**Van:** [redacted]
**Verzonden:** maandag 10 mei 2021 21:38
**Aan:** [redacted]
**CC:** [redacted]
**Onderwerp:** Plantage Middenlaan e.d.: bijdrage Puccini bestrating ?

**Van:** [redacted] <[redacted]@amsterdam.nl>
**Verzonden:** maandag 10 mei 2021 12:49
**Aan:** [redacted] <[redacted]@amsterdam.nl>; [redacted] <[redacted]@amsterdam.nl>; [redacted] <[redacted]@amsterdam.nl>
**Onderwerp:** RE: Plantage Middenlaan e.d.: Puccini bestrating ?

**Van:** [redacted] <[redacted]@amsterdam.nl>
**Verzonden:** woensdag 5 mei 2021 12:31
**Aan:** [redacted] <[redacted]@amsterdam.nl>
**Onderwerp:** Plantage Middenlaan e.d.: Puccini bestrating ?

Uitsnede uit de Vloerkaart HIOR Centrum:

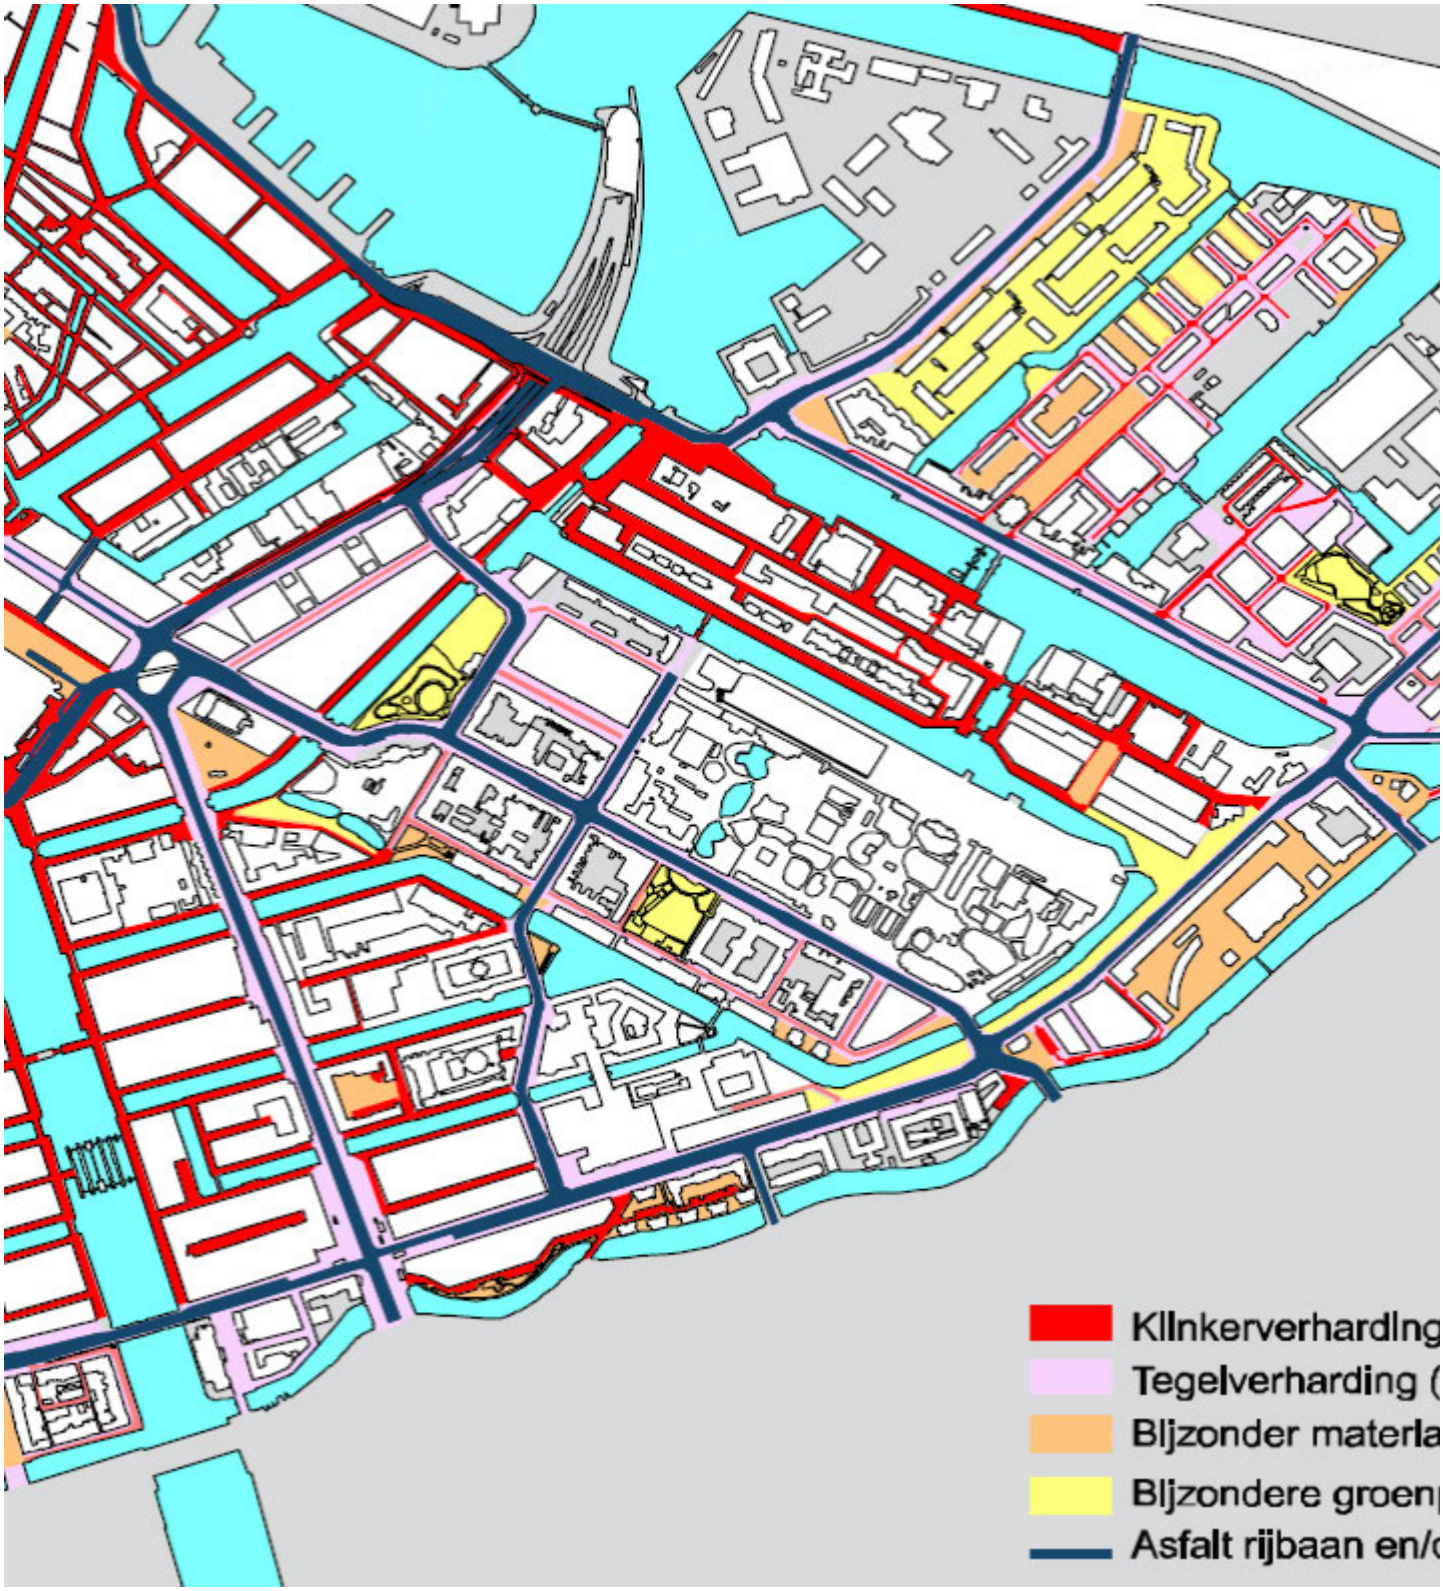
Dan toch even inhoudelijk: dit deel van Centrum is volgens de Vloerkaart uit het Beleidskader Puccinimethode standaard uitgevoerd met gebakken klinkers in het trottoir, maar volgens mij schreef het voormalig HIOR van Centrum hier tegels voor. Ik zou als uitgangspunt nemen dat je de vloerkaart uit HIOR Centrum volgt, maar dat kun je het best met [redacted] bespreken.

***• Ten eerste is het zo dat niet overal in Centrum persé in de trottoirs gebakken dikformaat klinkers moeten worden toegepast. Ook de 30x30 tegel (met toeslag, standaard Puccinimethode) kan worden toegepast. Hoewel enigszins verouderd kan hiervoor de Vloerkaart van Centrum als richtlijn worden gebruikt.***

*• Ten tweede blijft de in het HIOR Centrum gemaakte afspraak van kracht dat in de Jordaan, de plantagebuurt en de Oostelijke eilanden geen natuurstenen banden worden toegepast. Het kaartje 'Hardsteen / betonbanden en bijzondere plekken' uit het oude HIOR Centrum kan hiervoor als richtlijn dienen.*
